COMITATO TECNICO DI VALUTAZIONE DI IMPATTO AMBIENTALE

Parere n. 6 del 15.04.2019

Oggetto: Ditta: ITINERA S.p.A
Sede Legale: Via Balustra, in Comune di Tortona (AL)
Intervento: Campagna di recupero rifiuti inerti con impianto mobile nell' ambito del progetto di realizzazione degli interventi di riqualifica e adeguamento normativo delle infrastrutture di volo lotto 2 – 2° stralcio di completamento dell'aeroporto Marco Polo.
Comune di localizzazione: Venezia
Procedura di verifica dell'assoggettamento a Valutazione d'Impatto Ambientale ai sensi dell'art. 19 del D.lgs 152/06 e s.m.i.

Lo schema di flusso proposto dalla Ditta è il seguente:

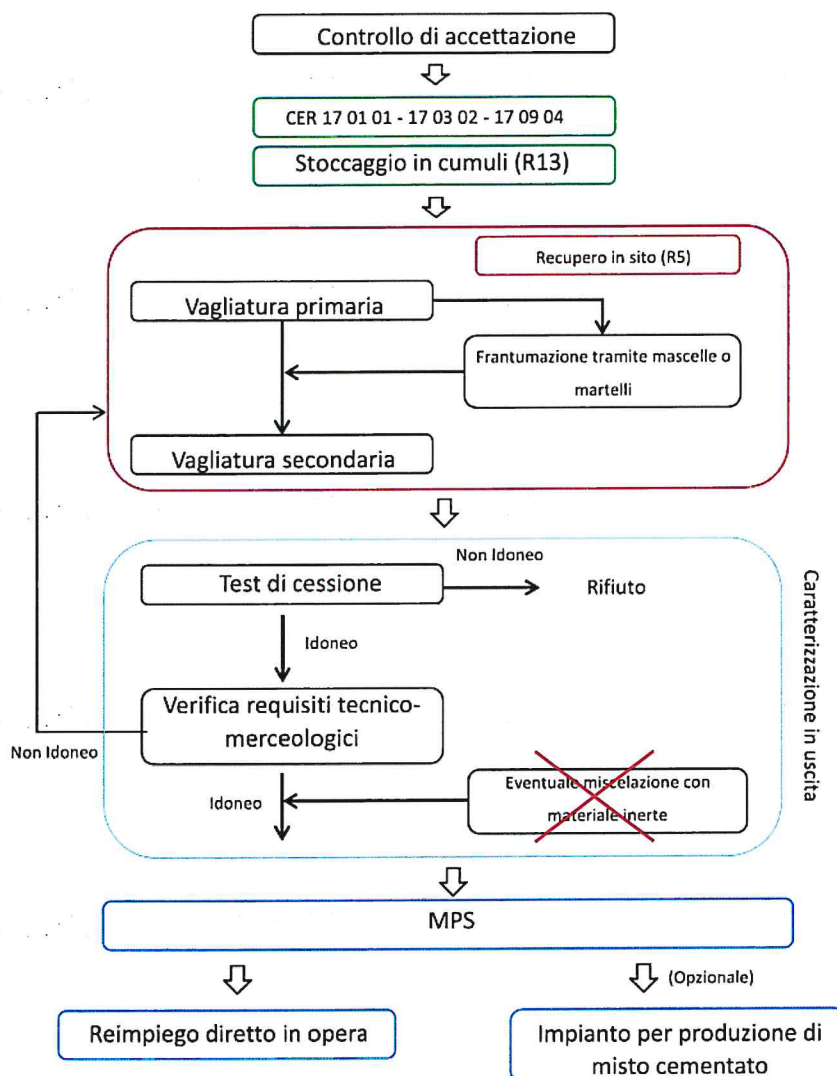
L'eventuale miscelazione con materiale inerte dovrà essere effettuata a valle della certificazione della M.P.S. L'attività di recupero deve avvenire secondo il punto 7.1 del D.M. 05/02/98 e ss.mm.ii.

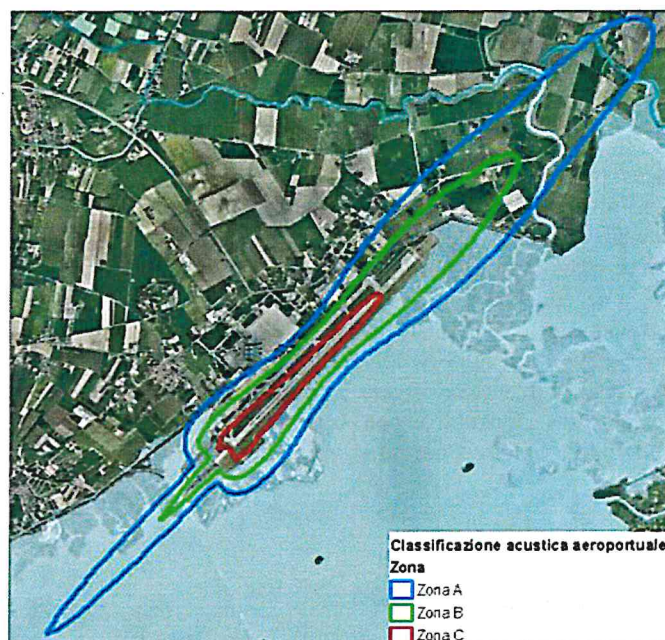
Valutazioni del gruppo istruttorio: *il cantiere prevede l'inserimento di barriere fonoassorbenti per garantire il rispetto dei limiti previsti per la zona; dai dati forniti nella VPA si desume che presso i ricettori R2 ed R4 non è escluso il superamento del limite differenziale, pertanto, considerato che il cantiere ha una durata di 120 giorni, si ritiene che i valori ipotizzati debbano trovare riscontro attraverso una campagna di misurazioni di monitoraggio effettuate presso i ricettori R2 e R4 nelle condizioni di piena attività, nel caso di superamenti devono essere messi in atto ulteriori interventi mitigativi per rientrare nei limiti previsti.*

- b) Rumore: considerato che dai dati forniti si desume che presso i ricettori R2 ed R4 non è escluso il superamento del limite differenziale e considerato che il cantiere ha una durata di 120 giorni, si ritiene che i valori ipotizzati nella VPA debbano trovare riscontro attraverso una campagna di misurazioni di monitoraggio effettuate presso i ricettori R2 e R4 nelle condizioni di piena attività da effettuare entro i primi 15 giorni dall'inizio della campagna. Nel caso di superamenti devono essere messi in atto ulteriori interventi mitigativi per rientrare nei limiti previsti. L'esito delle misurazioni va presentato all'interno di una specifica relazione tecnica, allegando i tracciati delle registrazioni del livello equivalente, da inviare alla Città Metropolitana di Venezia, all'ARPAV e al Comune di Venezia.
